前次會議意見與回覆說明-生態保育(1/2)

鳥嘴潭人工湖第一階段供水

統計106年第1季至111年第2季陸域生態及水域生態(以魚類為例)

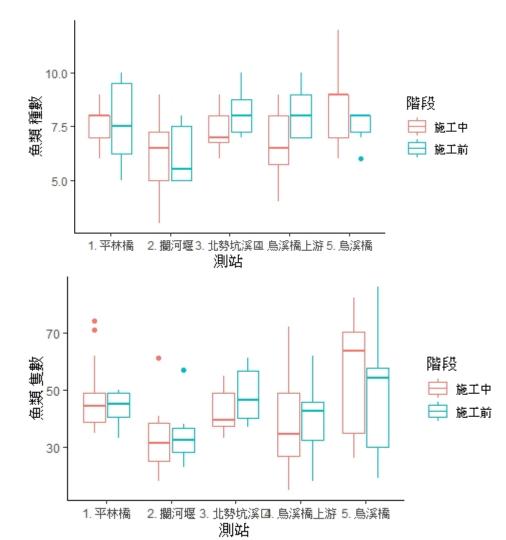
項 次	諮詢意見	回覆說明
1	生物趨勢分析結果並非穩定。	感謝委員建議,依據監測結果分析與現場工程進度,調查範圍內陸域生物(兩爬類及蝴蝶類)確實有下降趨勢,與 工程進入施工高峰期且分期開發及周邊土方暫置場設置有關 。而水域部分可能受工程影響區域有平林橋、攔河堰、北勢坑溪匯流口測點,皆為 鄰近工區或近期有工程影響之區域 ,而受施工期間影響較大的水生昆蟲、底棲生物、魚類等物種,於近期調查已 略有回升的跡象 ,將持續監測周邊影響狀況,以釐清變化原因。
2	1	感謝委員建議,統計106年第1季至111年第2季陸域生態及水域生態各物種t- test及Box-plot圖於附件三呈現。
